4971-1面框开孔换镶块, 需恢复原状。

制图 Drawing	审核 Auditing	批准 Confirm	客户名称 Customer Name	上海嘉定 三星电子厂	材料 Material	普通ABS
胡鑫波			产品名称 Product Name	面框	图框比例 Drawing Scale	1:1 A4
16.02.29			产品编号 Product Code	4971-1B	视图 Project View	
共 1 页 第 1 页			宁波三和壳体公司 NINGBO SANHE ENCLOSURE CORPORATION		中国宁波慈溪 TEL: 86-574-8222970 FAX: 86-574-8222970

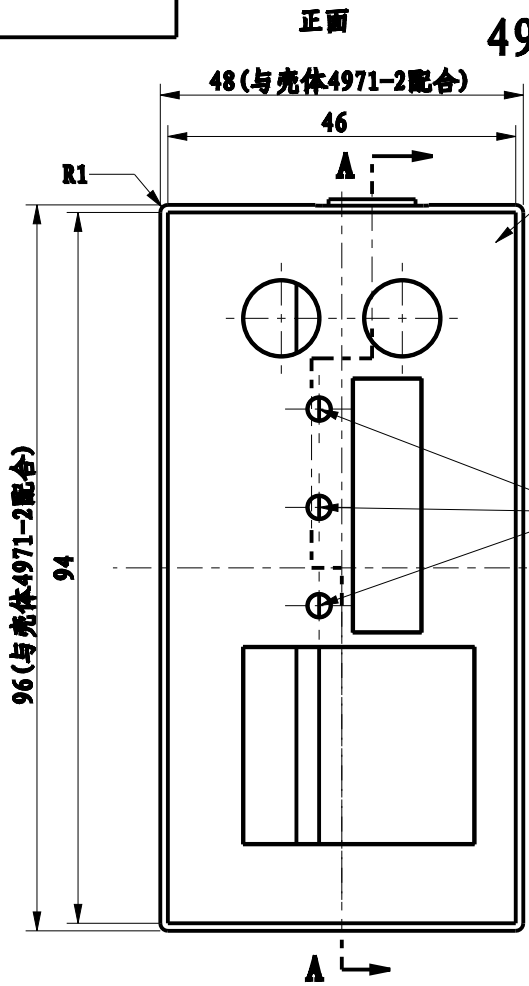
面框窗口须用镶块做, 方便有孔和无孔的互换

详图 C

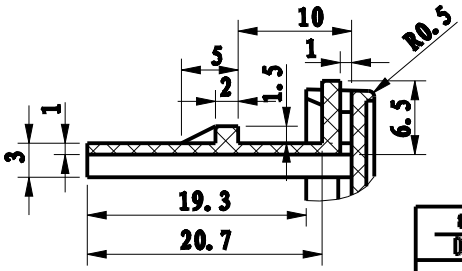
此三处开孔与背面筋有干涉需客户自己剪掉
